Procedura per il rilascio del Provvedimento Autorizzatorio Unico Regionale e del provvedimento di Valutazione di Impatto Ambientale volontario relativi al progetto di realizzazione di impianto eolico denominato "Parco Eolico Monte Croce di Ferro", localizzato in Loc. Monte Croce di Ferro nel comune di Borgo Val di Taro (PR), proposto da Borgotaro Wind Srl. - Richiesta contributo istruttorio.

RELAZIONE SINTETICA IN MERITO ALL'EVENTUALE INTERFERENZA TRA PARCO EOLICO IN PROGETTO "MONTE CROCE DI FERRO" DI WIND BORGOTARO E ALCUNE SORGENTI DI MONTAGNA 2000.

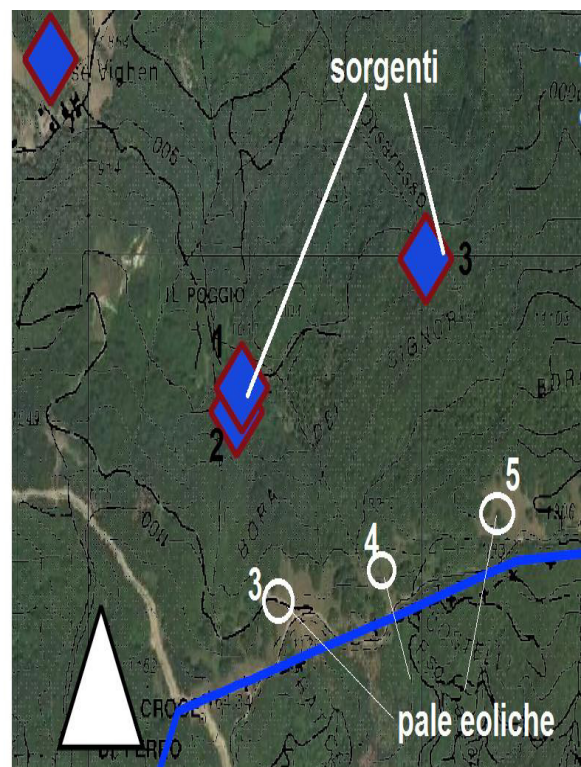
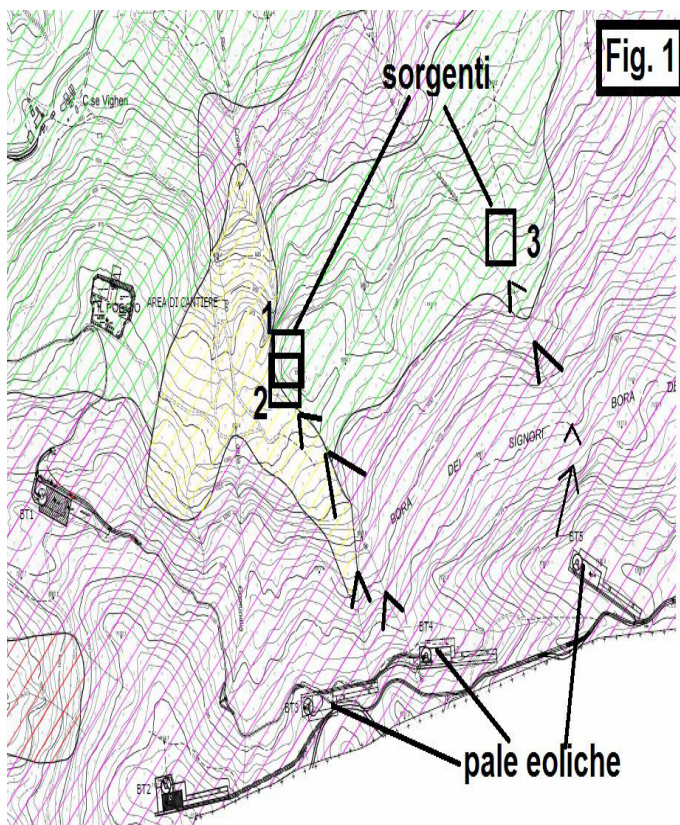
Si restringe da subito l'area di possibile interferenza alle Pale 3-4-5 e alle sorgenti indicate in Fig. 1.

La figura, non in scala, rappresenta l'ubicazione delle pale 3-4-5 a quote superiori 1.100 m slm e le tre sorgenti 1-2-3 di M2000 a quote di circa 1.000 m slm.

Le pale 3-4 sono a monte delle due sorgenti ravvicinate definite 1-2. La pala 5 è a monte della sorgente definita 3.

La carta a sinistra all'interno della Fig. 1 è uno stralcio del progetto, mentre la carta a destra mi è stata fornita da M2000 e ubica le sorgenti. Nella carta di progetto le sorgenti 1-2-3 non figurano presenti. Le inserisco io.

Il Rio di Cravile nasce nei pressi della Pala 4 e raggiunge le sorgenti 1 – 2. Anche presso la Pala 3 nasce un rio che si congiunge con Rio di Cravile e interessa quindi le sorgenti 1-2.

Il Rio di Orsaresso interessa la sorgente 3 e nasce a valle della Pala 5 ma può essere raggiunto da acque di scolo superficiali provenienti dalla zona della Pala 5.

Quindi, durante il cantiere per la realizzazione delle pale 3-4-5, se avvenissero sversamenti di qualunque genere, questi potrebbero potenzialmente interferire con le sorgenti 1-2-3 a valle.

Da ultimo ma non meno importante potrebbe essere considerato un monitoraggio delle portate delle sorgenti precedente alla realizzazione delle pale (almeno della durata di 1 anno) per poterlo comparare con i dati recuperati nei tempi successivi alla realizzazione delle pale. Questo sarebbe un metodo significativo per valutare l'eventuale interferenza nelle portate delle sorgenti pre e post intervento di progetto.
